**Respostas ao pedido de esclarecimento**

**EDITAL 012/2020**

Documento “DI-01022-PB-UT-IS-0005\_00”

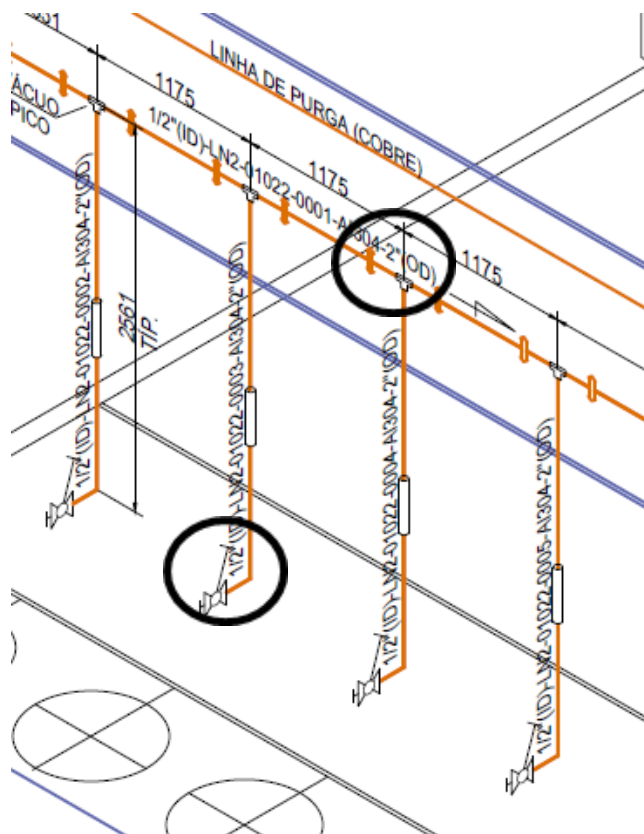
O sistema Nitrogênio Criogênico existe divergência na bitola da tubulação da planilha quantitativa x Fluxograma x Isométrico, conforme detalhes abaixo. Qual documento será mandatório?

**RESPOSTA:** O documento mandatório é o fluxograma e Isograma.
